From: Vidnes Mattis <Mattis.Vidnes@statkraft.com>
Sent: mandag 21. september 2020 14.48
To: Matilde Anker; Anne Folstad Hagen
Subject: Harbaksfjellet vindkraftverk - Søknad om etablering av bod med strømforsyning til bom

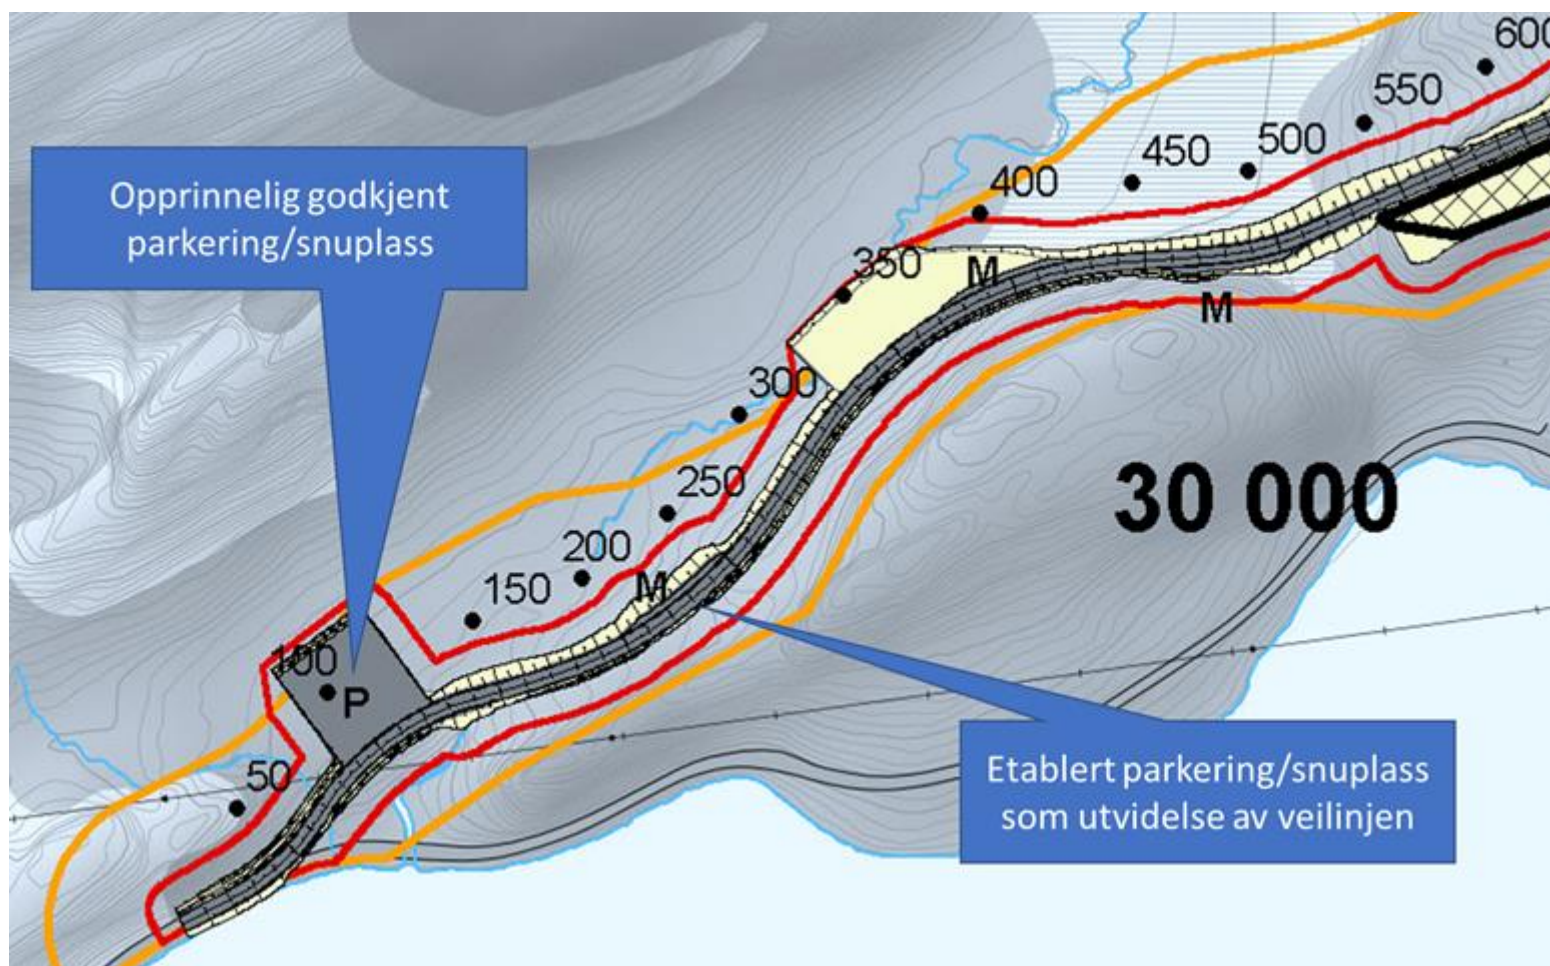
Boden på ca. 7,5 m² er vist i bildet under. Selve strømforsyningen består av batteri og nødvendig lavspenningstutstyr, samt solcellepanel som monteres på bygget. Strømforsyningen vil således være selvforsynt og det vil ikke være noen ekstern tilknytning til et lavspenningsnett.
